EIMASHRQ
FOR DOORS, WOODEN
AND METAL INDUSTRIES.

اعتمادات سابقة

Fire rated metal door
UL certificate

Metal Frame wood door D11
 (70*2200)MM

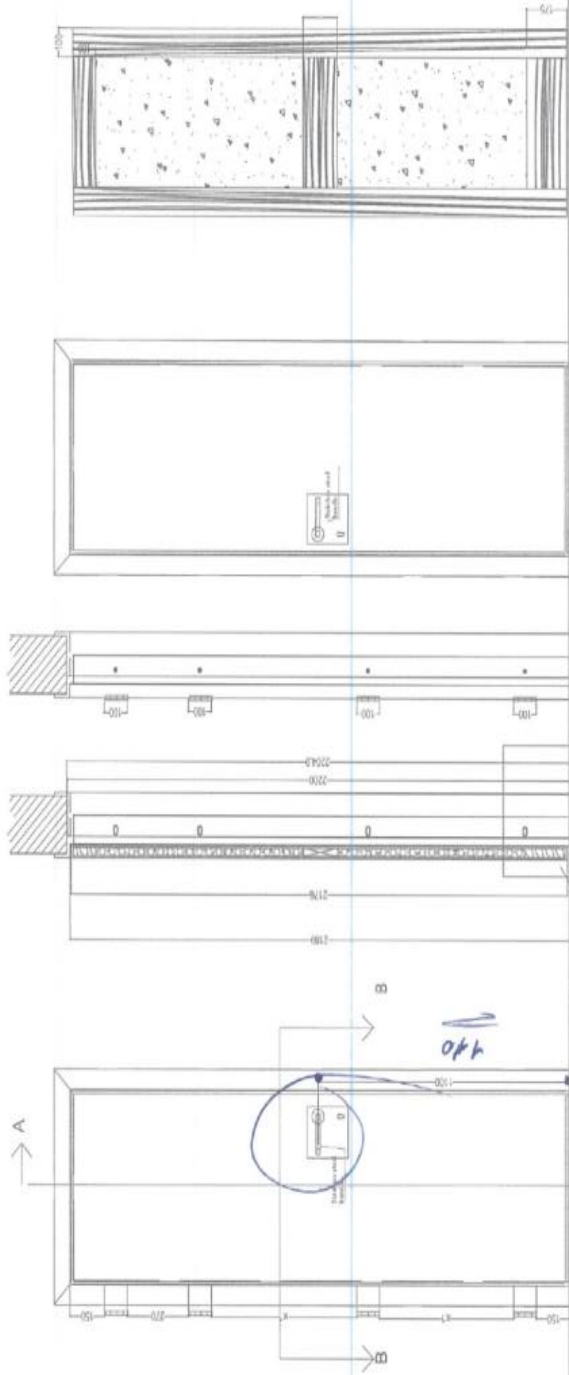
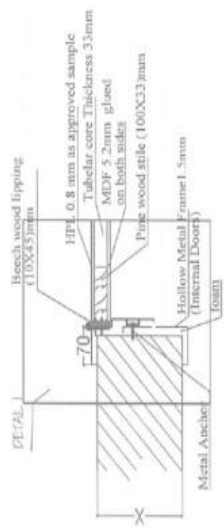
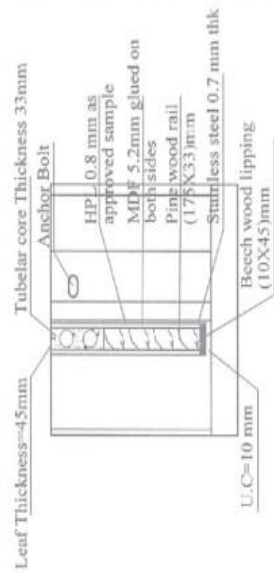
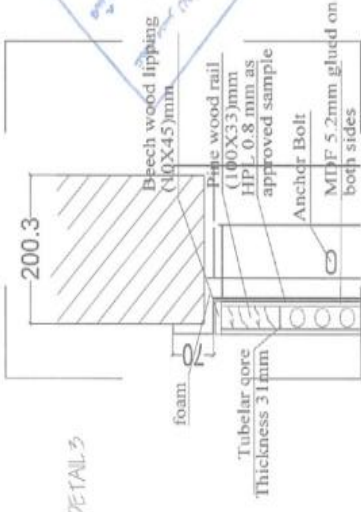
مع إتمام عمار مع مرقاه العود المحمد للدهان والفسره وارجال على جميع اللوحات التنفيذية
واللوحات المحمد والارادل للنساء والبنه الفتح للصفوف وضمتا للمحمد لتسليم
لمقره الابواب و ماكنه القله الذائ لهماا لسطحياا و زينه الصوره في جنبه الإستلام

Metal Frame,wood door fire door (45) D10
C110072200)MFM

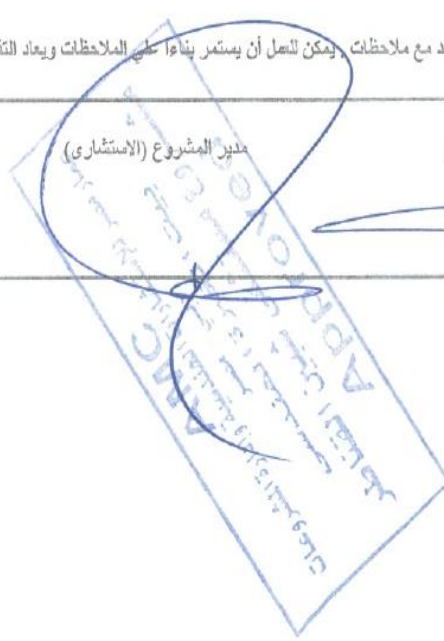
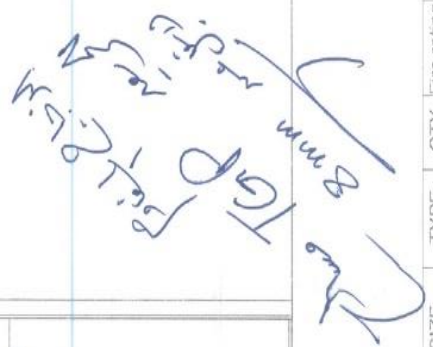
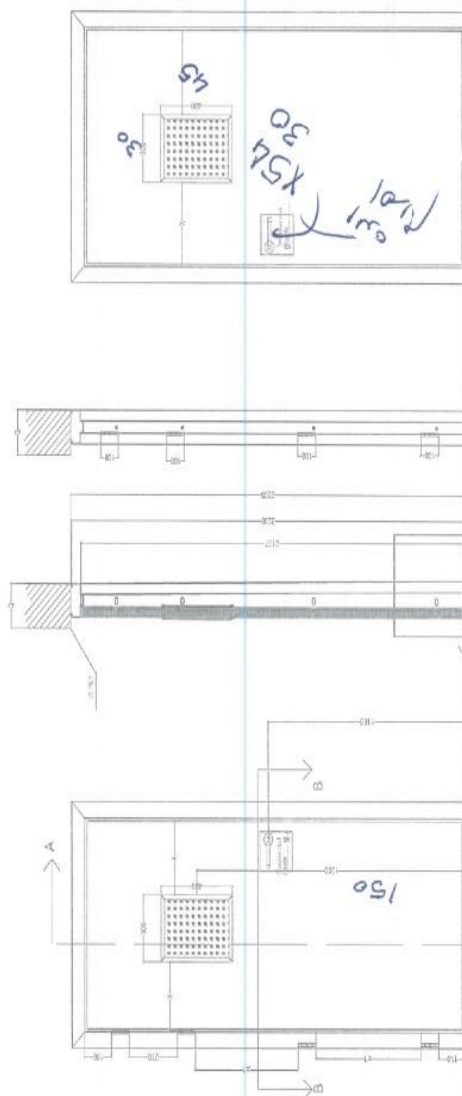
تم اعتماد رسمه (لحمه) للأبواب الخشبية المقاومة للحريق الخاصة بعملي التمرير - B05
على المقاسات وابعادها الفتح للأبواب مع الإلزام بجمع المستندات ونسخها جميع
البيانات للحرس للأبواب وابعادها الخشبية والمقاومة للحريق
تطابقه مع الرسم الفني لعملي التمرير

Metal Frame, wood door fire door (45) D15
(110⁰2200)M4

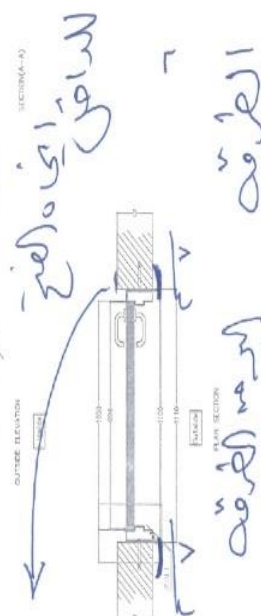
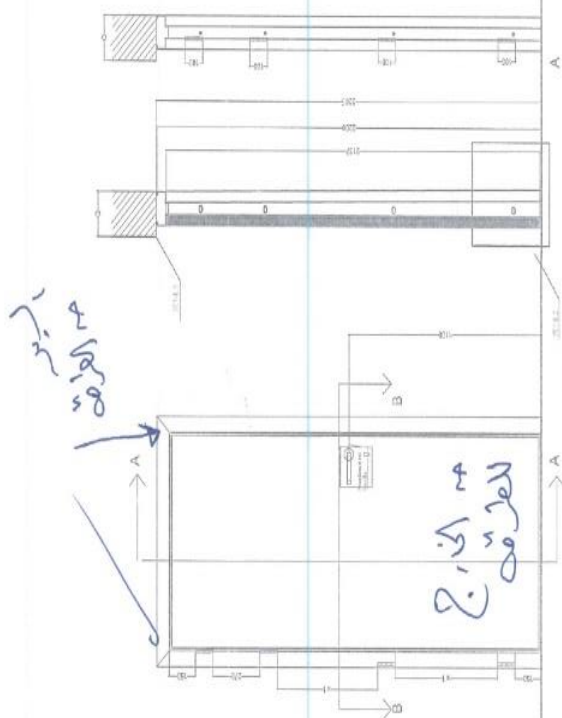
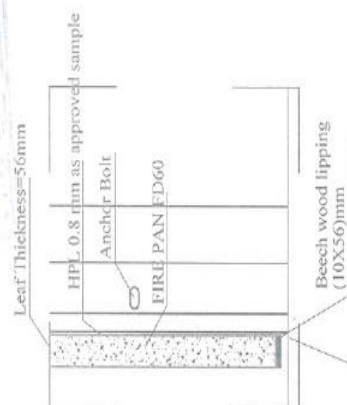
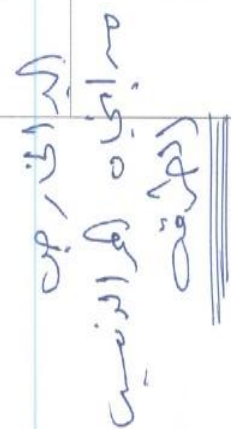
تدافع هو إبعاد مع تقديم الزدات الأربعة العربية الخمسة بالباي
و جمع الإيمارات مع مرعاة أنه إلى الذي هو يكون
في أتيه المراء التسمية (الزادات) حصة الر
مع الزادات ٣ بالمخفد التسمية لعدد الإجابات قاعدة لون حلة البلازف
نفسه لون الإجابات بكرة التفسير
مع ملاحظه ماكينه نقله الأتي ثم حصة نقلها
و زادت لعدة في الحجرة السلام

DOOR SECTION PLAN,
ELEVATION AND DETAILS

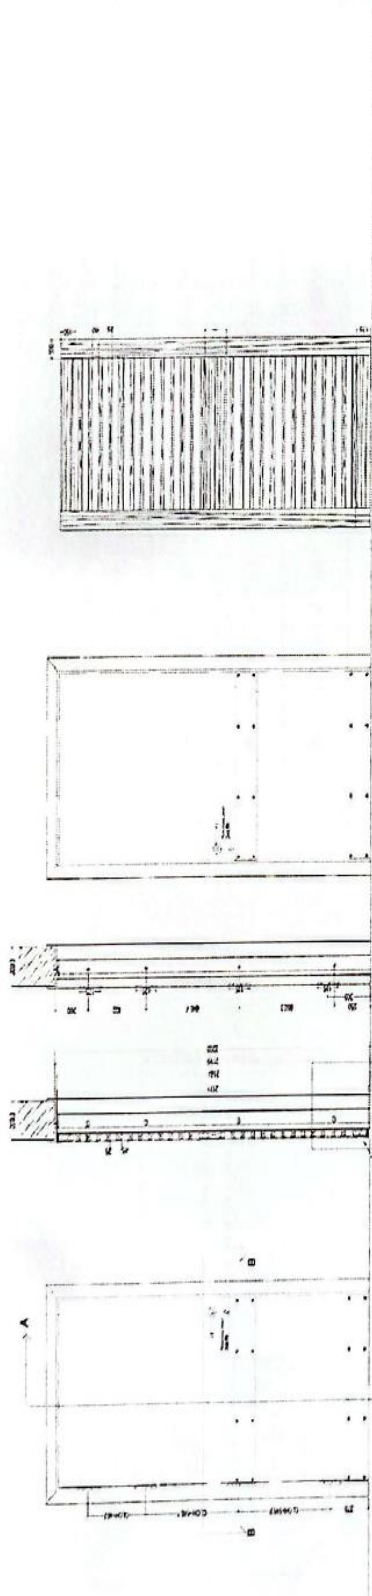
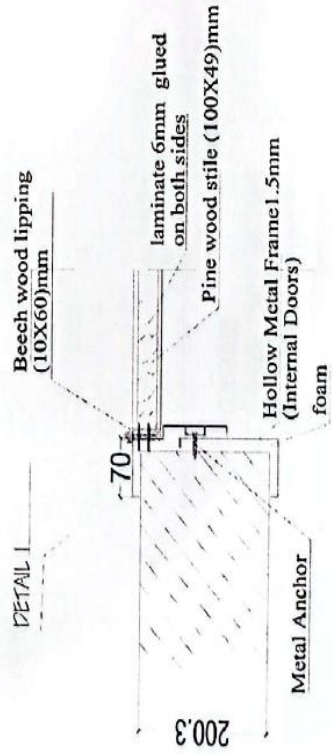
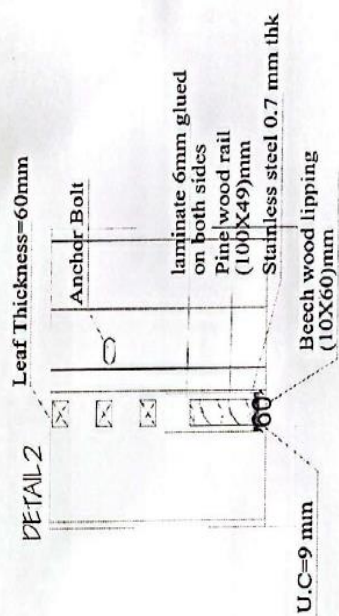
الفحص في الموقع سرياً ولا تكرر
* الالتزام الكامل بوصف البند بالمقاييس والمواصفات
* الالتزام بعدم تغيير جميع الإكسسوارات مع قائم المخرجات
مع إتمام عمليات تركيب وتثبيت
* مع الالتزام بحصة الشركة والمقاول حسب العقد المبرم

FRAME DETAILS

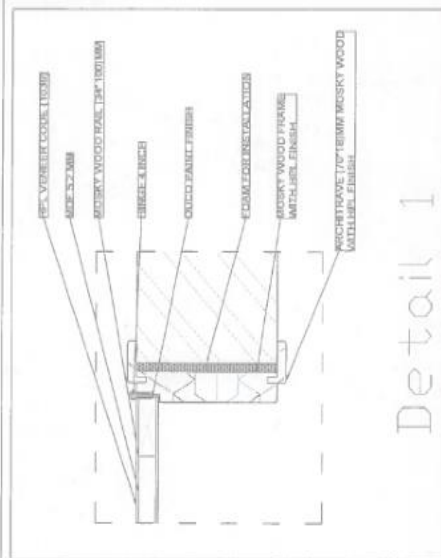
- The Contractor should Install Door silencer model "RDS-02" according to MAR for wooden doors accessories.
- The Contractor should Consider That All doors have "9/1 1/2" and should Clarify it in Shop drawings and
- Area of Application with mark for each door & Room name Refer. Required. to be flush with edge of HPI
- Hardware set No. For each door Required.
- Bathrooms door must be separated from offices doors to choose appropriate cylinder lock for each type.
- Follow doors Accessories according to MAR 145.
- Quantities are The Contractor's Responsibility and are calculated according to what actually installed.
- Change door type S₁ to R₂ according to project drawings.
